200480.01-RN026

SPEED REHAB

LA ROCHELLE

NOTE COMPLÉMENTAIRE AU PROTOCOLE DE REPRISE DES TRAVAUX

Plan d'installation du chantier (source : ORTEC SOLEO)

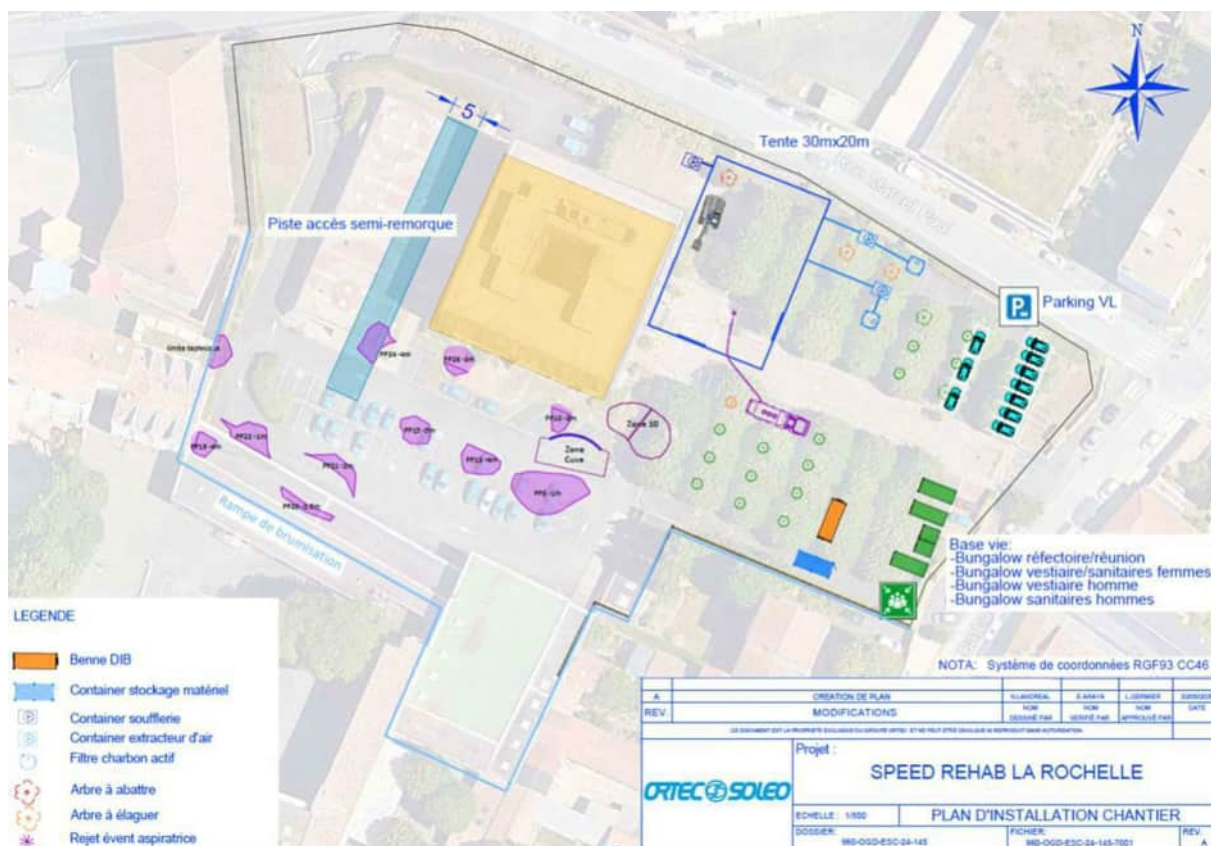
Remarque 3 du BRGM : « il conviendrait d'explicitier succinctement dans BG [19], les différentes variantes de protocoles de reprise du chantier étudiées, en précisant, pour chacune d'entre elles, quels sont les avantages et inconvénients. En particulier, la justification du choix de ne pas installer de tente directement au droit de la zone du chantier d'excavation doit être clairement documentée. » (source :

Le scénario retenu, ou scénario 2, consiste en l'excavation des sources précédemment identifiées à l'aide d'une pelle mécanique tout en mettant à disposition du chantier les moyens adaptés pour assurer le bon acheminement des matériaux odorants vers une tente de confinement déportée lorsque nécessaire et/ou les moyens permettant la maîtrise des nuisances odorantes et des émissions.

- Excavation ponctuelle et localisée à l'aide d'une aspiratrice-excavatrice pour le déchargement et le rechargement sous tente des matériaux odorants,
- Mise en œuvre de bâchage par hydro-covering sur les bétons odorants lors du démantèlement et transfert,
- Mise en œuvre de bâchage par hydro-covering sur les terrains odorants en cas de besoin,
- Broyage des bétons et chargement sous tente,
- Rampe de brumisation.

Ces moyens seront mis en œuvre exclusivement dans le cadre de l'excavation des zones présentant de fort dépassement et/ou des matériaux odorants. Les secteurs ne présentant pas ces problématiques, seront excavés de manière classique, c'est-à-dire à la pelle mécanique avec évacuation des terres par semi-remorque.

Le plan d'installation du chantier envisagé est présenté sur la figure ci-dessous.

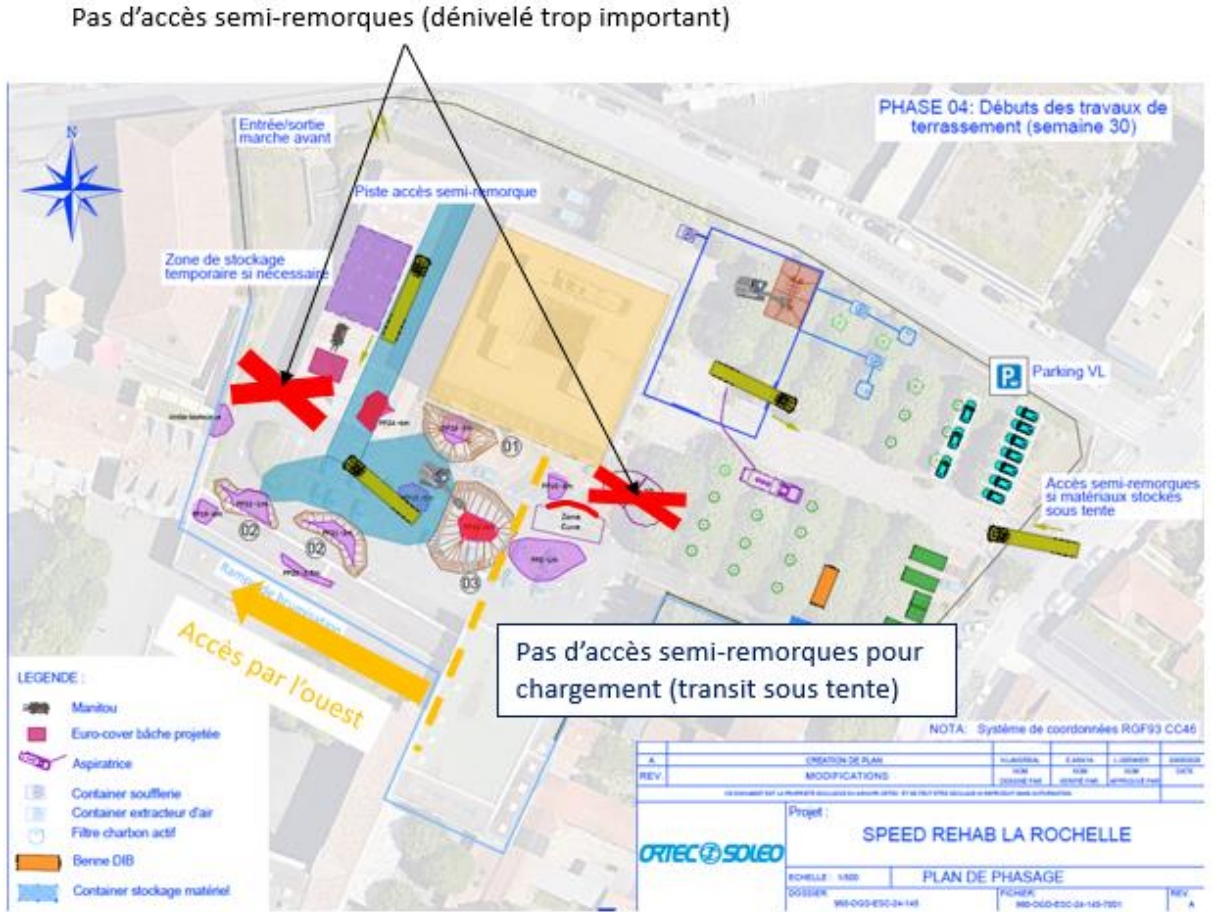
Remarque 8 du BRGM : « Il est indiqué dans l'annexe 1 du rapport BG [19] un phasage des travaux par zone. Au-delà des aléas techniques et des contraintes d'accès potentielles aux différentes zones de travaux, le BRGM recommande d'optimiser ce phasage afin de traiter en priorité les zones à risque pendant les vacances scolaires. » (source : Avis BRGM sur les investigations sur les sols profonds, la surveillance environnementale et sur le protocole de reprise du chantier de l'Ancienne Usine à Gaz de La Rochelle – Référence DRIS/RSSP – DH/MD n° 2025-125 – 6 juin 2025)

Le phasage a été établi en fonction des critères suivants :

- Minimiser les délais de réalisation des opérations ;
- Prioriser la réalisation des zones présentant des risques de nuisances ;
- Tenir compte des contraintes d'accès aux différentes zones.

Plusieurs phasages ont été analysés en tenant compte des accès, de la sécurité sur chantier et aussi permettant des reprises éventuelles si les réceptions analytiques le nécessitaient.

Les accès aux camions sont limités sur le site. Globalement il a été prévu de mettre en œuvre une piste d'accès pour les semi-remorques en partie ouest, afin de favoriser le chargement direct des camions pour minimiser les mouvements de matériaux sur site. Cet accès permet d'accéder à 7 des 11 zones à purger. Il n'y a pas d'accès par l'est à ces zones compte-tenu des dénivelés actuels.

Globalement, il en ressort l'organisation suivante :

Etape 1 : Chargement / élimination du tas PP16, pour poursuivre l'aménagement de la piste (et zone de retournement des camions)

Etape 2 : Gestion des zones les moins centrales (pas de manœuvre de camions à proximité immédiate d'une fouille ouverte)

Etape 3 ; terrassement de la zone PP13 en sécurité dès que possible

Etape 4 : terrassement de PP15 (dès que PP26 réceptionné). A noter que PP13, en cas de reprise nécessaire bénéficiera d'accès par l'Est lors les autres zones à l'Est seront réalisées).

Etape 5 : Terrassement des zones à l'Est (avec accès par l'est) pendant la réception de PP15 avec maintien de la piste à l'ouest en cas de reprises nécessaires dur PP15

Etape 6 : Terrassement en zone PP24 à l'ouest (pendant la réception des zones à l'Est) : étape finale à l'ouest

Etape 7 : Reprises éventuelles PP8 / PP10 et Terrassement zone 10 : étape finale à l'est

Annexe : erratum, figure 3a version b du protocole référencé 200480.13_RN024 a été établit le 28 mai 2025

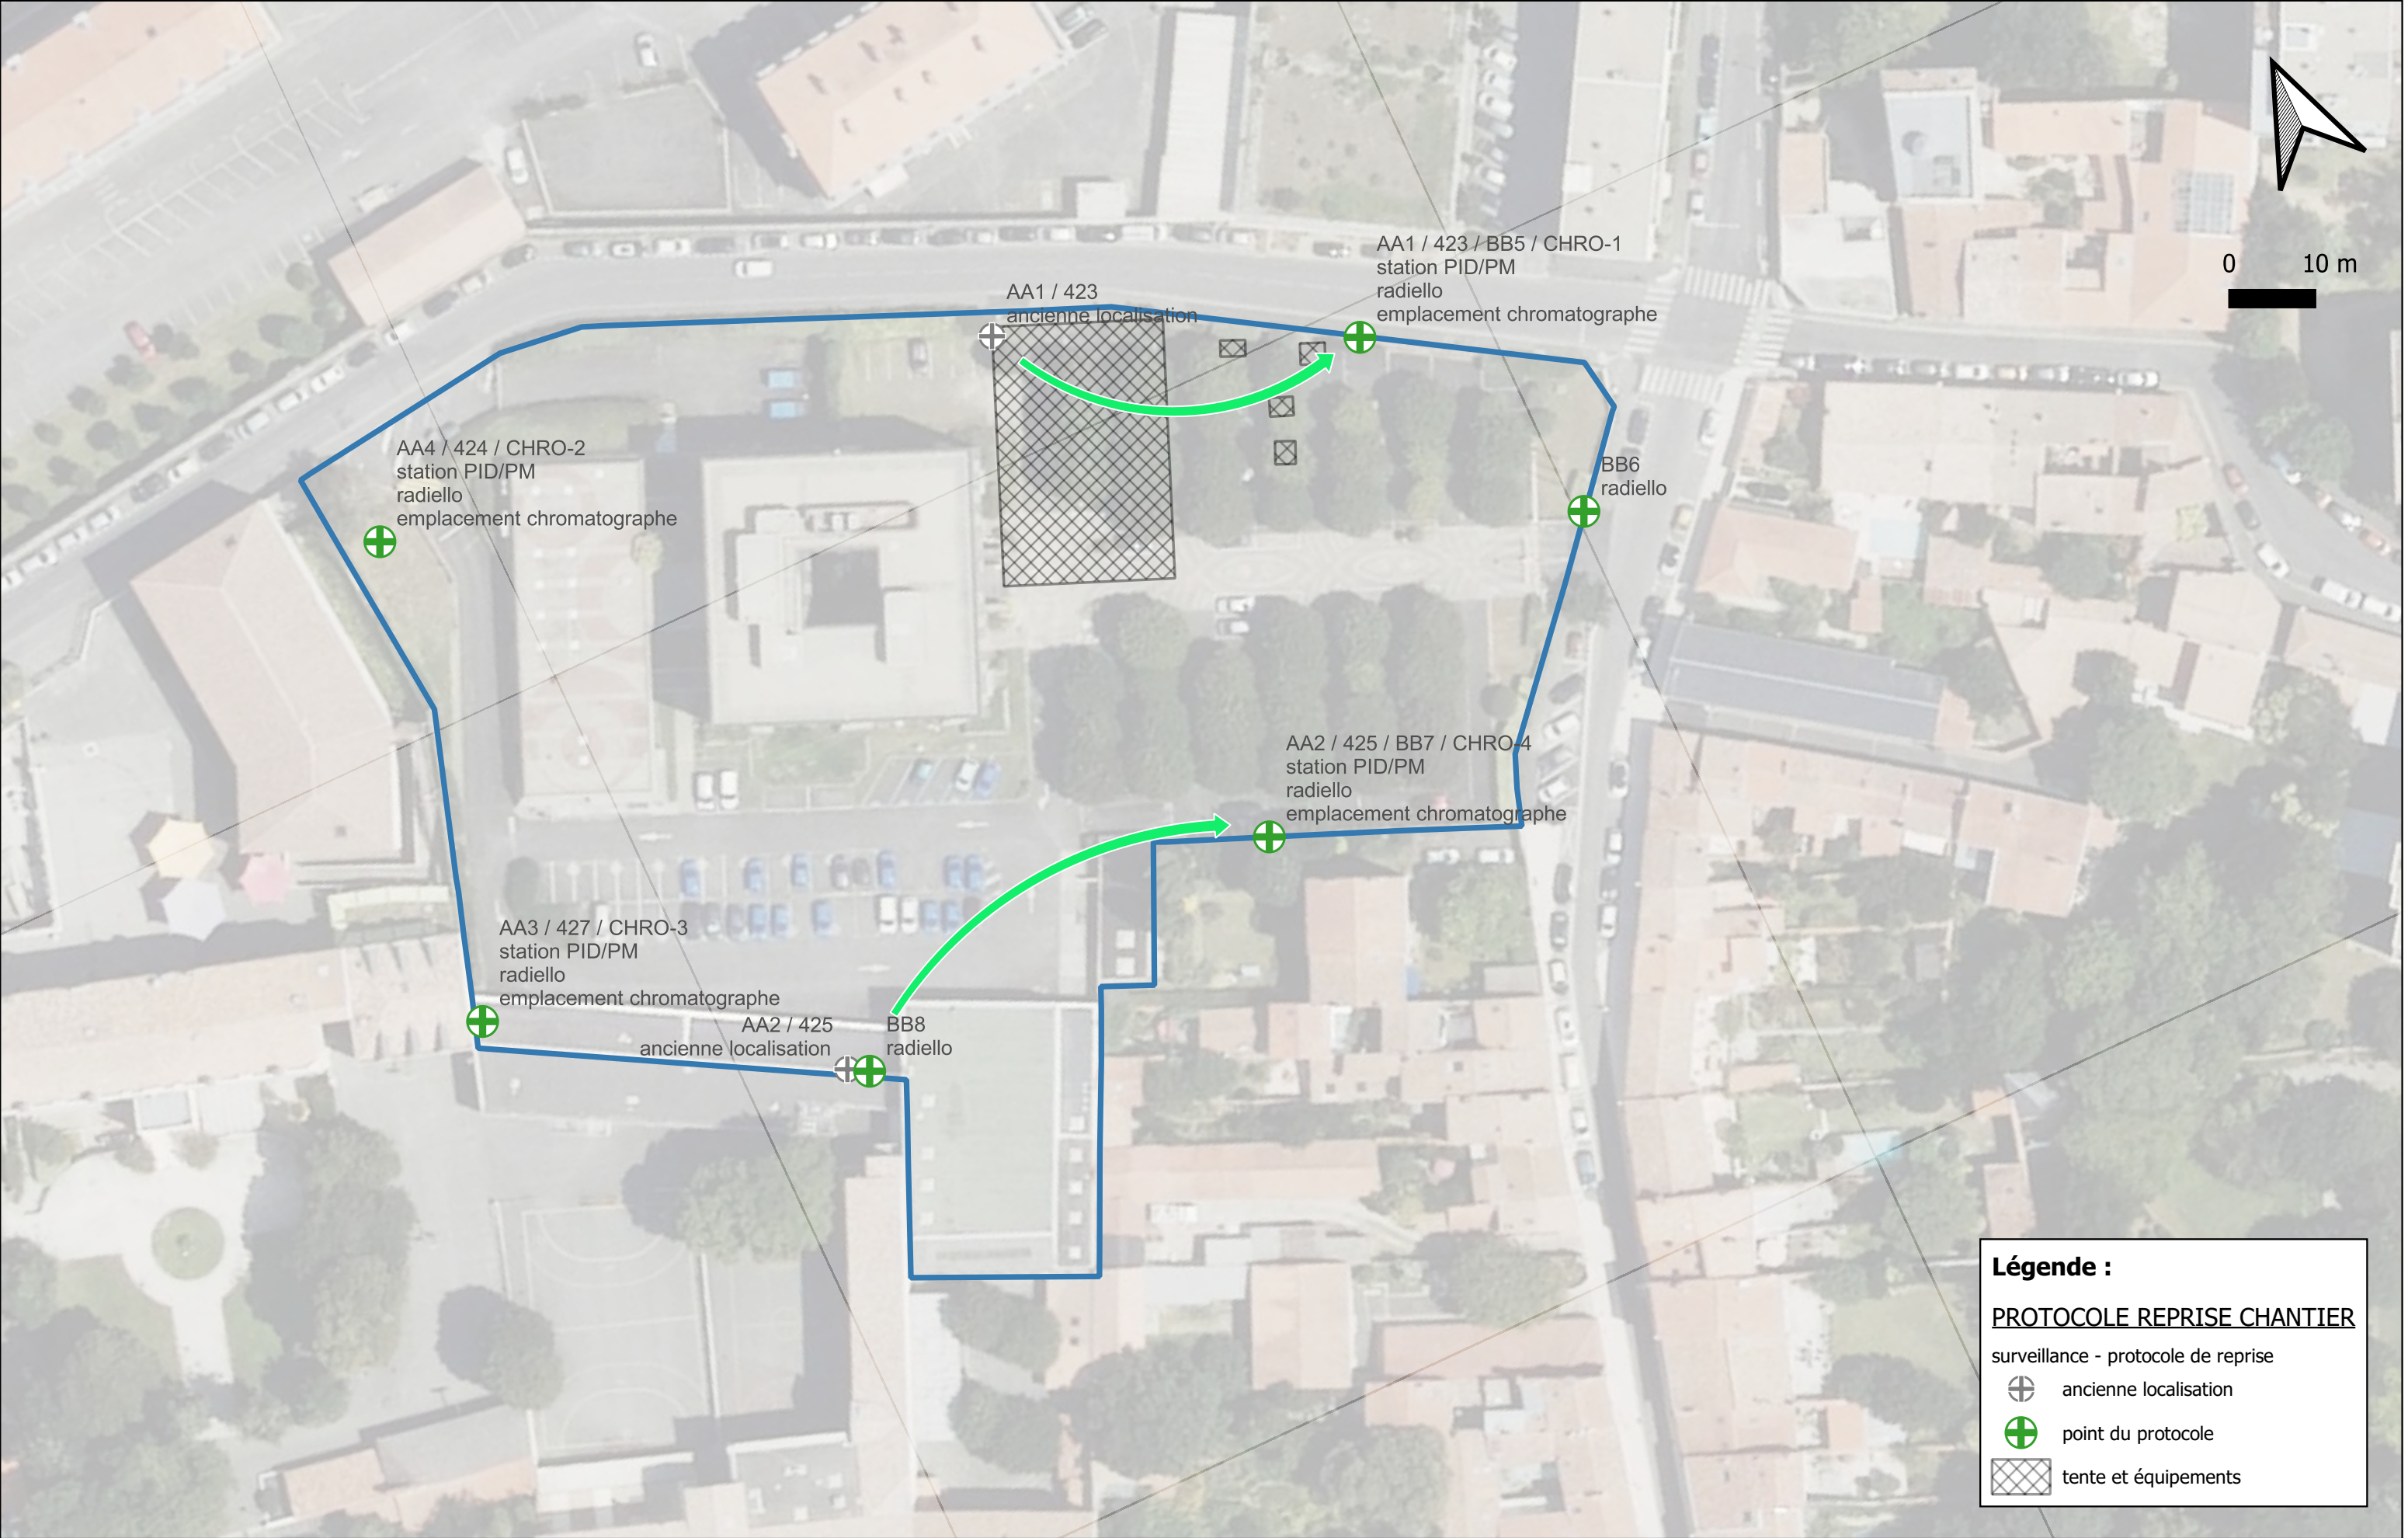
Dans le cadre du protocole référencé 200480.13_RN024 a été établi le 28 mai 2025, la figure 3a ayant pour objet de localiser une partie des points de la surveillance environnementale en vue de la reprise des travaux. Celle-ci dans sa version omet de figurer le point dénommé BB8 destiné à faire l'objet de prélèvement sur support passif radiello 130 portant à 6 le nombre de point de prélèvement de ce type comme prévu au sein du protocole.

La figure 3a dans sa version b est portée en annexe de la présente note, permettant ainsi de localiser le 6^e point de prélèvement sur support passif radiello 130.
